M O X 燃 料 加 工 施 設 に お け る 新 規 制 基 準 に 対 す る 適 合 性

第5条 火災等による損傷の防止

日本原燃株式会社

令和2年5月19日

グローブボックス内の火災感知器の設置例① (火災源を有する安全上重要なグローブボックス)

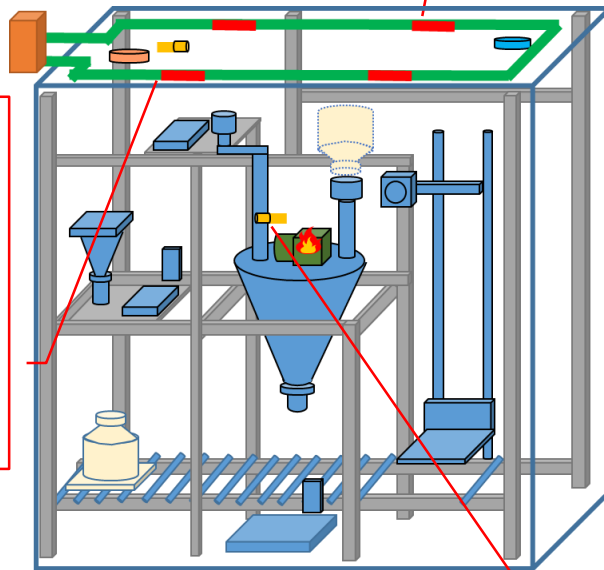
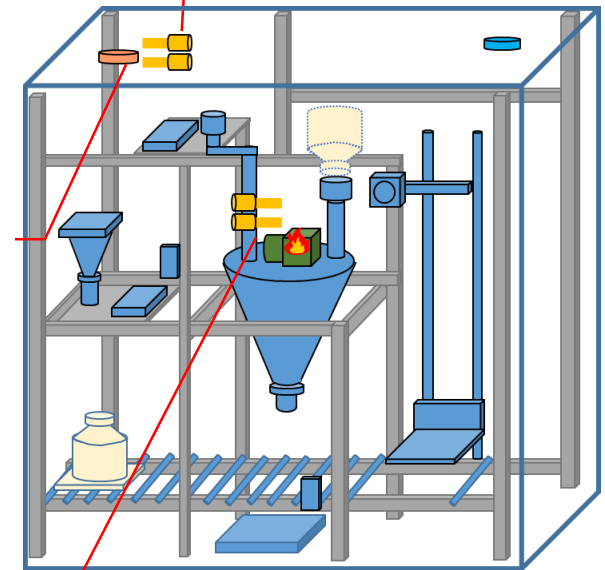
感知器の単一故障に対する信頼性(感知機能が維持できること)を示すこと。
火災感知器2out of 3の考え方(回路等)を示すこと。

- これまでのグローブボックス内の火災感知は、グローブボックス内の天井部に差動分布型熱感知器1個と排気口付近と火災源となる潤滑油を内包する機器に白金測温抵抗体をそれぞれ1個設置。
- 上記の3つで2out of 3回路を構成しており、本来の2out of 3回路と考え方が異なることから、以下のように見直した。

変更前

火災によって生じるグローブボックス内全体の空間温度異常 (60°C) と温度上昇 (15°C/min) を異なる動作原理の熱感知器で感知する設計とする。

差動分布型熱感知器及び白金測温抵抗体によりGB全体で2 out of 3回路を構築し、消火ガスを放出する設計とする。

変更後

火災によって生じるグローブボックス内全体の空間温度異常 (60°C) を感知できるように排気口付近に白金測温抵抗体を設置する設計とする。

排気口付近の白金測温抵抗体は、火災を感知できるように同一箇所の2個設置し、消火装置と連動するため2つの白金測温抵抗体をand回路で作動させる設計とする。

潤滑油を内包する機器の火災によって生じる火災源近傍の空間温度を感知 (火災源の直前に設置) する設計とする。

潤滑油火災を模擬した試験における温度変化

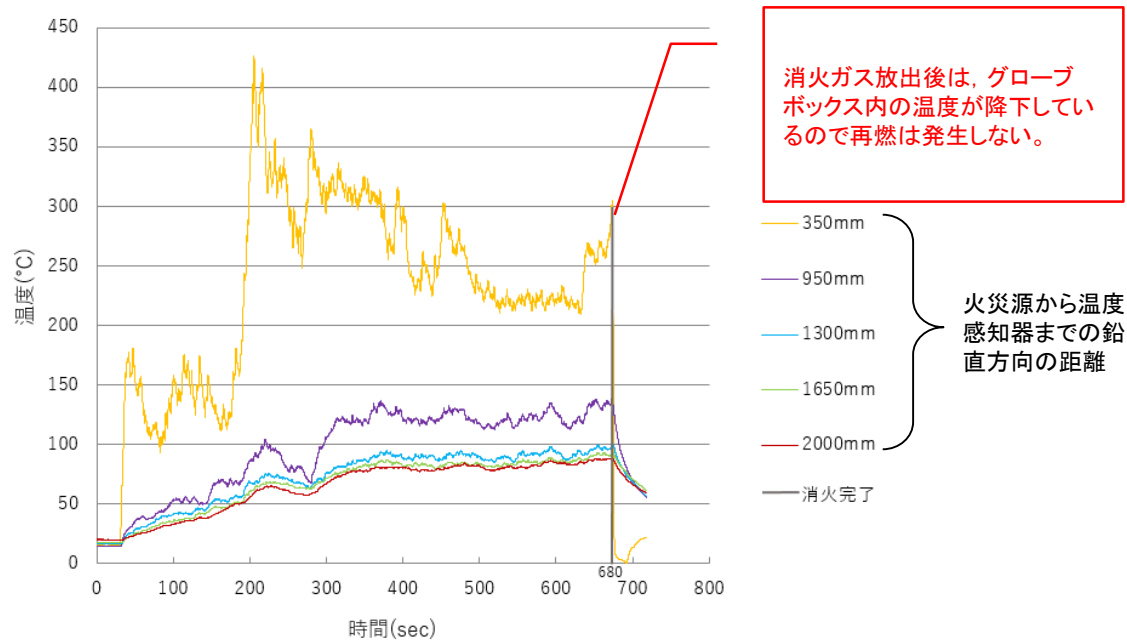
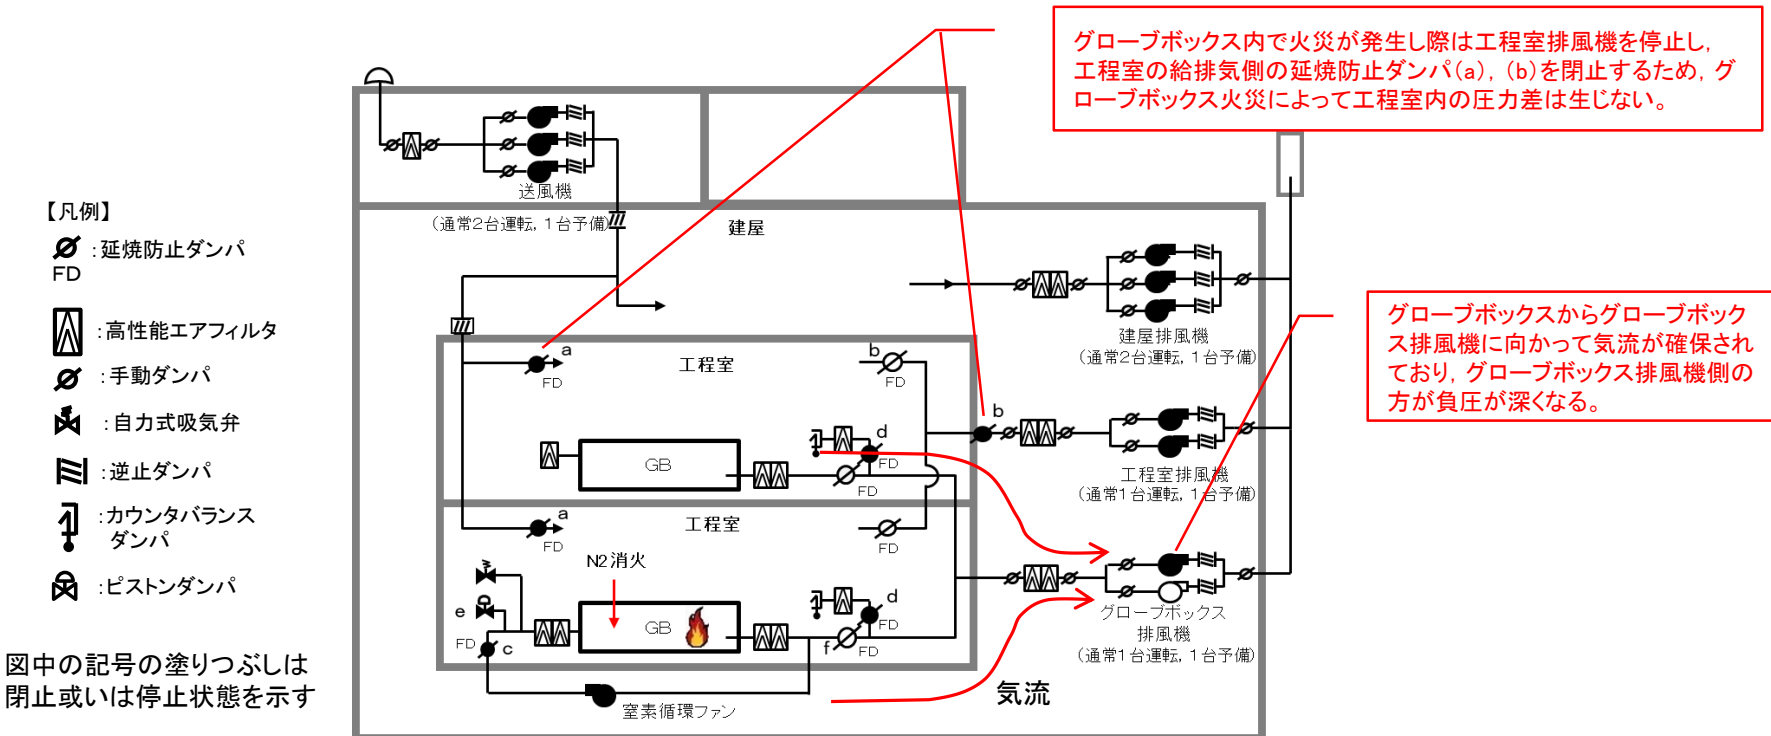
窒素ガス消火の場合、1分以内に消火ガスを放出する必要があり、1分以内に消火できない場合グローブボックスの閉じ込め境界が維持できなくなる可能性があるのではないのか。

- 消火ガス放出後は、以下の図に示すように燃烧に必要な酸素濃度である12.5vol%を下回り、その後1,350秒(約20分)間は、酸素濃度12.5vol%以下を維持できる。

- 以下の図に示すよう潤滑油火災を模擬した試験では、消火剤を放出し消火した後(約680秒以降)は急速に温度が低下し、潤滑油の発火温度(300°C)以下となり再燃は発生しない。
- グローブボックスのパネル材であるポリカーボネートの溶融温度は240°Cであり、火災源からグローブボックスまでの鉛直方向の距離は1,500mm以上の離隔があるため、以下の図に示すようにグローブボックスのパネル材の溶融温度である240°C未滿となる。

以上のことから、火災によってグローブボックスの閉じ込め境界を喪失することはない。

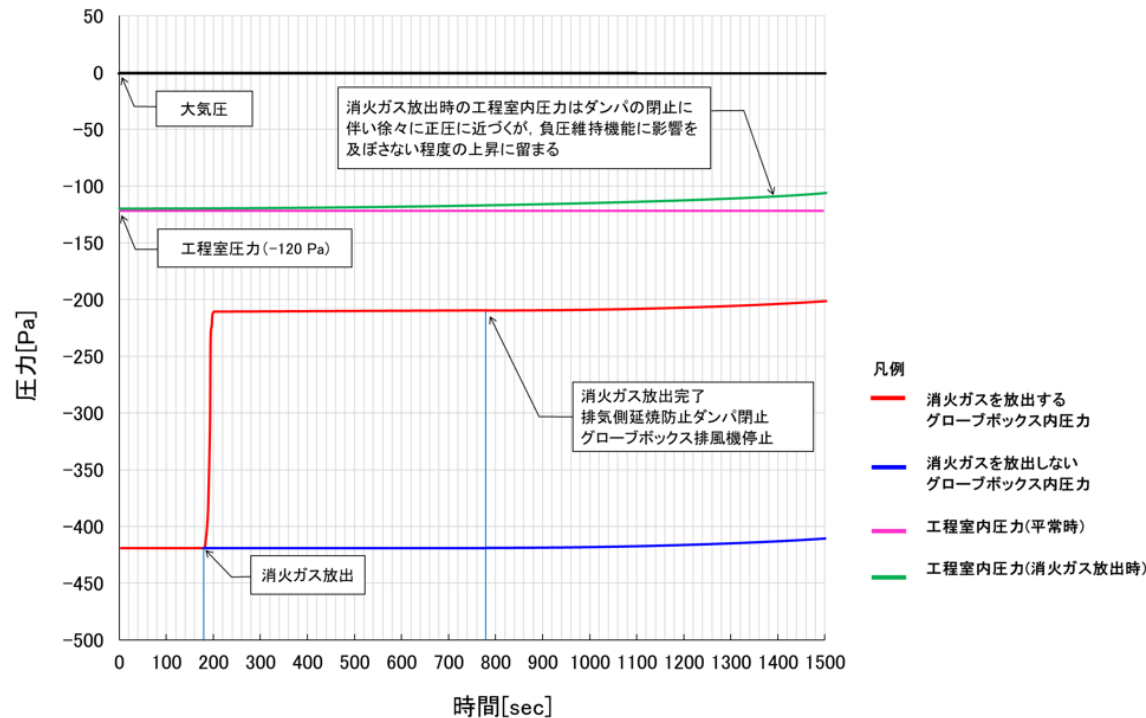
消火性能試験のモデルが1GBを対象としているが、実際のGBを想定したときには連結しているGBが多いので、そちらに対して影響がないことを確認すること。

連結したグローブボックスに対し消火ガスを放出した際、必要消火ガス量、負圧バランスへの影響がある。

- 必要消火ガス量を確保すること、グローブボックス排気系は運転を継続して、グローブボックス排風機に向かって気流を確保することにより、火災が発生していないグローブボックスへの消火ガスの廻り込みはない。

- 消火ガス放出時は、グローブボックス排風機以外は停止しているため、負圧は乱れているが、消火ガス放出時であっても、工程室に対して消火ガスを放出しているグローブボックスは負圧を確保できる。
- 消火ガス放出後、延焼防止ダンパを自動閉止、グローブボックス排風機停止後はダンパから空気がリークすることで、グローブボックス内の負圧は、徐々に浅くなり大気圧と均衡するが以下の図に示すようにグローブボックスと工程室の圧力変化は大気圧に向かって平行に移行していくため、グローブボックス内から工程室への逆流はない。
- グローブボックス内で火災が発生した際は、工程室排風機を停止して工程室内の給排気を停止するため、火災が発生したグローブボックスを設置する工程室と火災が発生していないグローブボックスを設置する工程室の室内圧力は同じである。

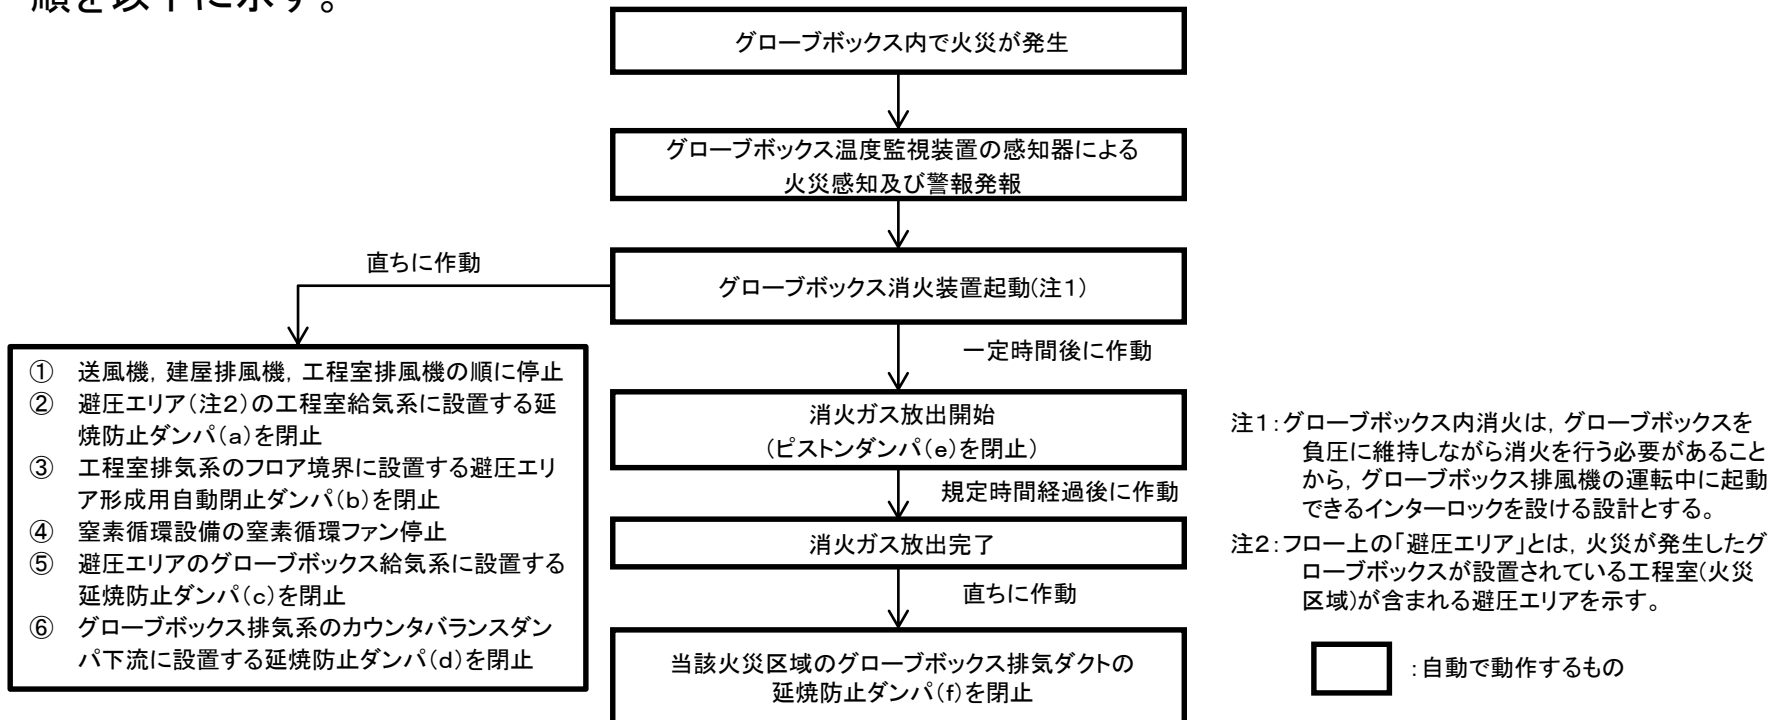
消火ガス放出後、消火確認を行いグローブボックス排風機停止までの手順を整理すること。

MOX燃料加工施設で、グローブボックス内火災が発生した場合、火災感知から消火までの手順を以下に示す。

消火ガスの放出完了及び延焼防止ダンパの閉止を確認して、中央監視室でグローブボックス排風機を停止する。

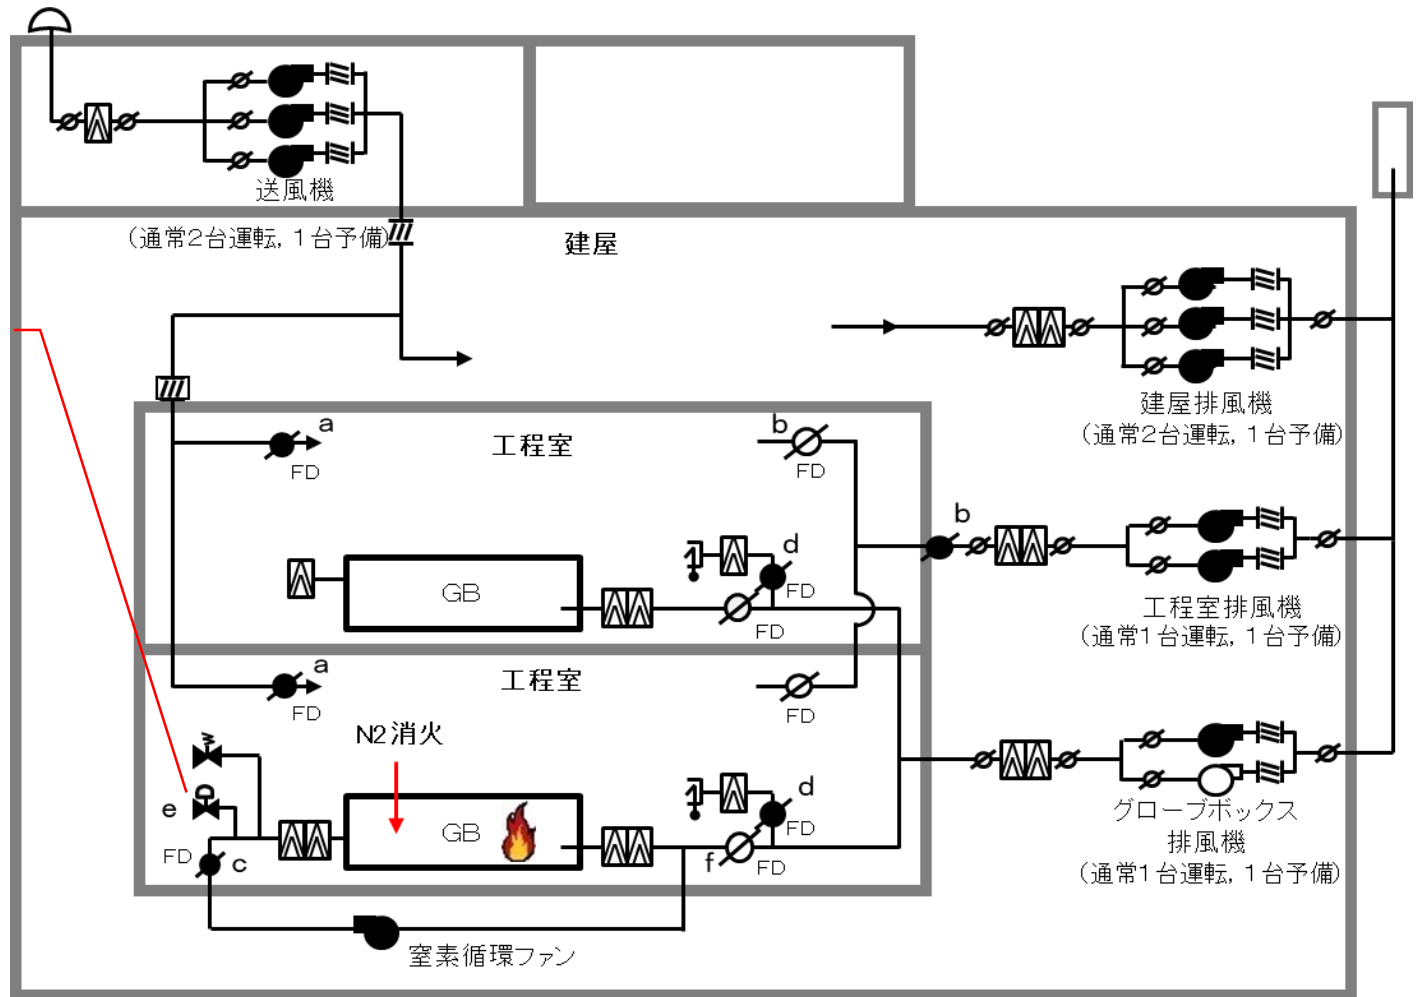
「第5条:火災等による損傷の防止」において、消火確認をするまでは消火できたとは言えない。酸素濃度低下=消火可能ではないため、安全上重要な施設の整理を行うこと。

- 消火ガス放出する際に閉止する給気側のピストンダンパ(P66の図のe)は、グローブボックス負圧確認試験の結果から、「開」状態であっても酸素濃度は燃焼に必要な酸素濃度(12.5vol%)を下回ることから、消火のための必須な機能ではない。
- 排気側の延焼防止ダンパ(P66の図のf)は、消火ガス放出中は「開」状態で、消火ガス放出後に3h耐火の障壁を形成する役割であり、消火のための必須な機能ではないが、消火ガス放出後の窒素雰囲気を持続するための支援機能として安全上重要な施設とする。

感知	消火	閉じ込め	要求される役割・機能
白金測温抵抗体 (GB温度監視装置)	○	—	—	GB内の排気口付近および火災源となる潤滑油を内包する機器の近傍に設置して、火災を感知する機能。
GB消火装置	—	○	—	GB内の火災を窒息効果、冷却効果により消火する機能。
ピストンダンパ	—	×	×	消火ガス放出時に効率良く、酸素濃度を低下するための役割であり、感知、消火、閉じ込めに必須な機能ではない。
延焼防止ダンパ	—	○	×	火災区域に対して3h耐火の障壁を形成するための役割であり、感知、消火、閉じ込めに必須な機能ではないが、消火ガス放出後に窒素雰囲気を持続するための支援機能として、排気側の延焼ダンパを安全上重要な施設として扱う。
